**ENQUÊTE PUBLIQUE PORTANT SUR LE PROJET  
DE REMISE EN EAU DE LA RANCE NATURELLE SUR LES COMMUNES DE  
PLOUASNE, SAINT MADEN et TREFUMEL**

Enquête N°E19000011/35

**Partie 2  
CONCLUSIONS ET AVIS DE LA COMMISSAIRE ENQUETEUR**

Fait à Rennes, le 23 mai 2019

Figure 6 : Schéma de principe d'aménagement de la diffluence

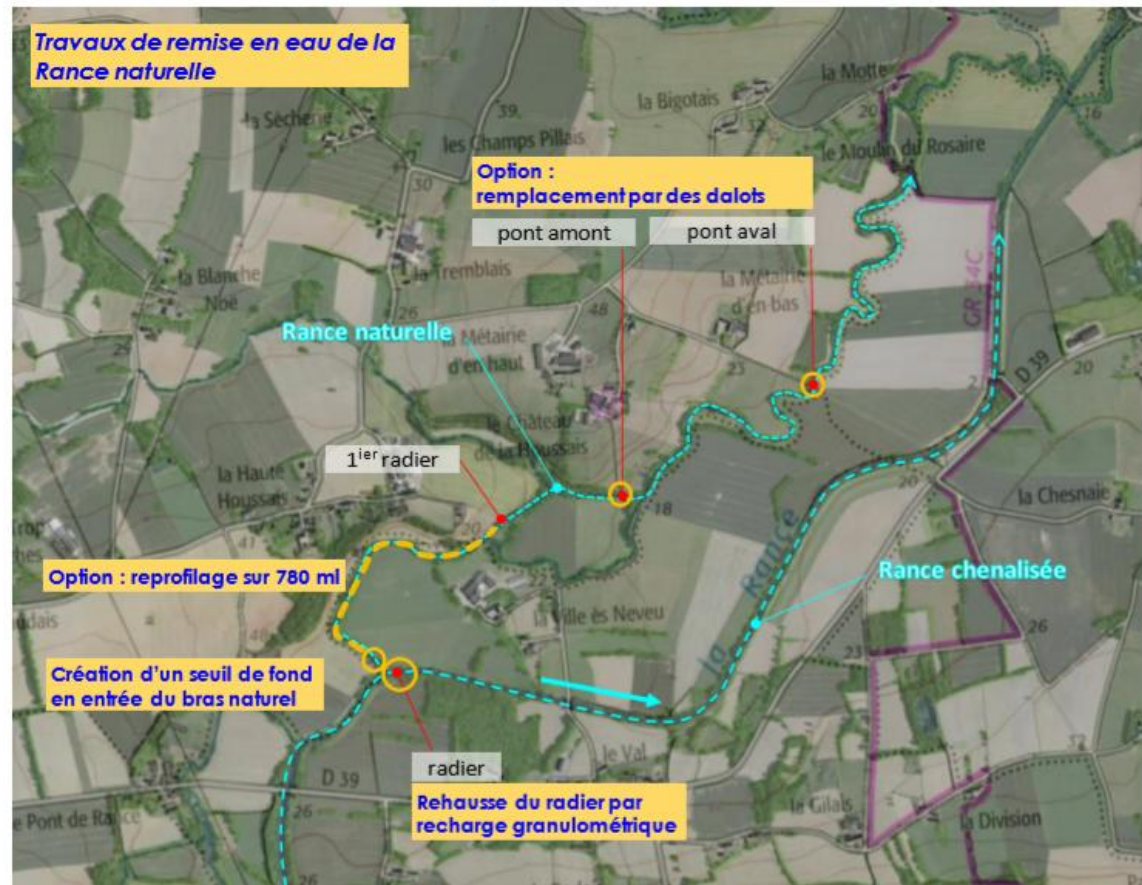
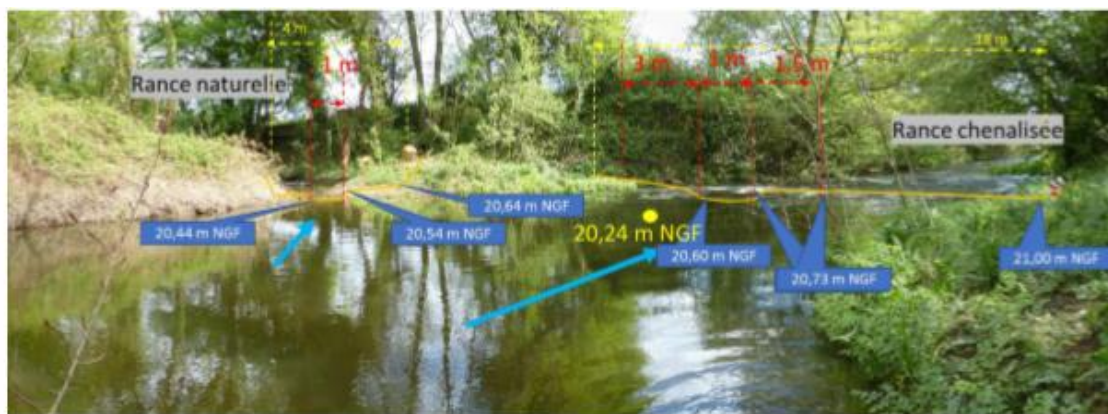
Le collectif (Observation C1 Tréfumel) relève que le dossier présente trois phases dont deux optionnelles, à la suite d'au minima une année d'observation hydraulique, suite à la création du seuil. Il demande que la phase optionnelle de reprofilage soit réalisée préalablement à la remise en eau de la Rance naturelle.

M. Bernard HERVE, Observation R1 Tréfumel, demande que le reprofilage du lit de la vieille Rance soit réalisé dans un premier temps, avant que la vie aquatique ne s'y réinstalle, et que les hauteurs d'eau soient ensuite ajustées en fonction des besoins.

- Pourquoi ne pas réaliser le reprofilage du cours de la Rance naturelle dans un premier temps et ensuite ajuster, si besoin, la hauteur du radier ? (Cf. observations R1 et C1 Tréfumel)
- Est-il vrai qu'un premier projet de travaux, (radier maçonné d'une hauteur très supérieure à 40 cm : 1,20 m) a été envisagé et refusé ?

Le projet antérieur n'a pas été « refusé » à proprement parler, les vérifications menées par le porteur de projet ont conduit à un changement de stratégie d'alimentation du vieux lit, la réévaluation du modèle initial ayant conduit à la mise en avant d'un projet moins adapté au niveau des débits entrants et peu franchissable par conception.

L'objectif des travaux est bien d'alimenter l'ancien lit de la Rance (dit Rance naturelle), aujourd'hui déconnecté pour les débits d'étiage. Le principe des travaux de génie écologique est de laisser le milieu retrouver naturellement un profil d'équilibre « en évolution libre » sans apporter de modifications lourdes pouvant s'avérer impactantes pour la faune et la flore.

En fonction des débits transitant dans la Rance à la fin des travaux, il n'est pas certain qu'un écoulement soit rapidement restauré dans la Rance naturelle, du fait des dépôts de sédiments dans ce bras. Il faudra attendre les périodes de débit morphogène (module 2,6 m<sup>3</sup>/s à turbinage 13.5 m<sup>3</sup>/s) pour que les dépôts soient remobilisés, et s'assurer à terme que le bras sera bien alimenté pour le débit réservé. Dans le cas où la remobilisation naturelle dans le lit mineur serait insuffisante après un ou deux hivers, il s'agira de réaliser les travaux de reprofilage sur 780 ml sur la Rance naturelle (de l'entrée au 1<sup>er</sup> radier).

Ainsi, il n'est pas concevable d'envisager le reprofilage du lit naturel de la Rance en premier lieu, puis le seuil en second.
